ZMĚNOVÝ LIST č. 001

Název stavby: ZŠ Schulzovy sady – Odborné učebny a zajištění bezbariérovosti v budova A – Školní 1235, Dvůr Králové nad Labem

Smlouva o dílo č.: RISM/DILO-2018/0665

| TOPSAFE TSL-B10 Ø 16 mm | KOTVICÍ BOD PRO BETONOVÉ KONSTRUKCE |  |

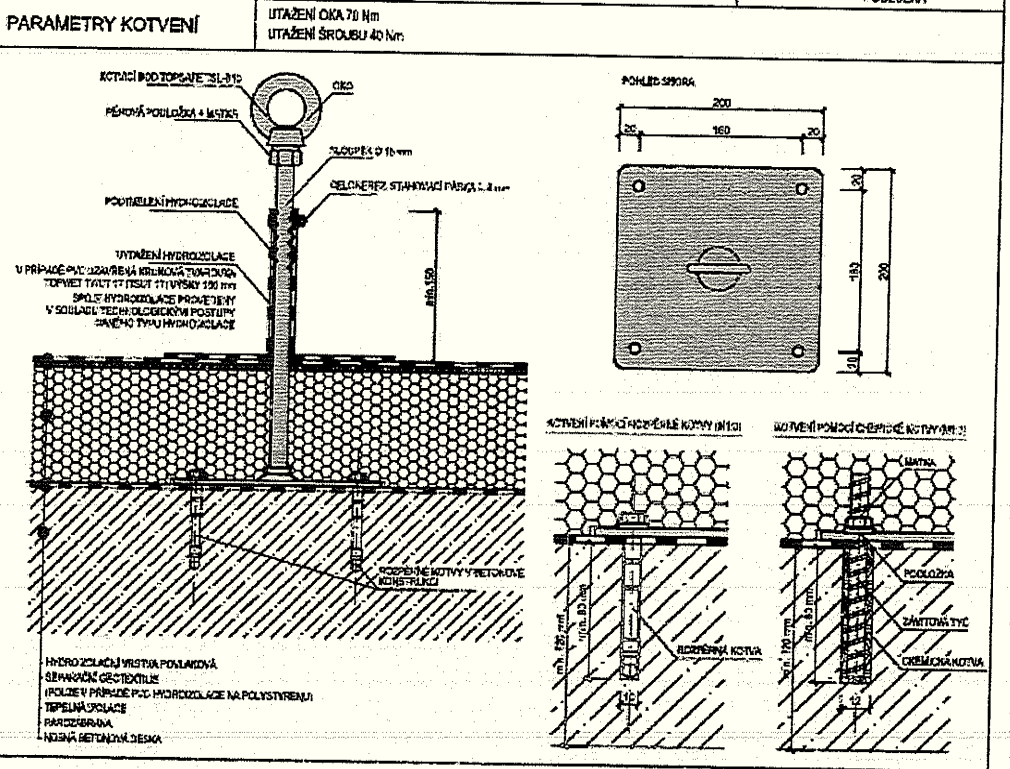
| Popis změny, technického řešení: Opatření střechy záchytným systémem. |
| Původní řešení dle smluvní dokumentace: PD nezahrnovala záchytný systém na střeše schodišťové věže, PD zahrnovala záchytný systém na hlavní střeše. |
| Nové řešení: Opatření střechy záchytným systémem pro údržbu střechy a mytí oken. |
| Zdůvodnění změny: Doplnění záchytného systému pro snadnější čištění vnějších stran obvodových výplní a údržba fasády. |

Návrh je zpracován v bodovém systému.

Na střeše schodišťové věže jsou navrženy kotvicí body pro závěs do ŽB nosné konstrukce tl. 200 mm. Pevnost betonu musí být min. C20/25.
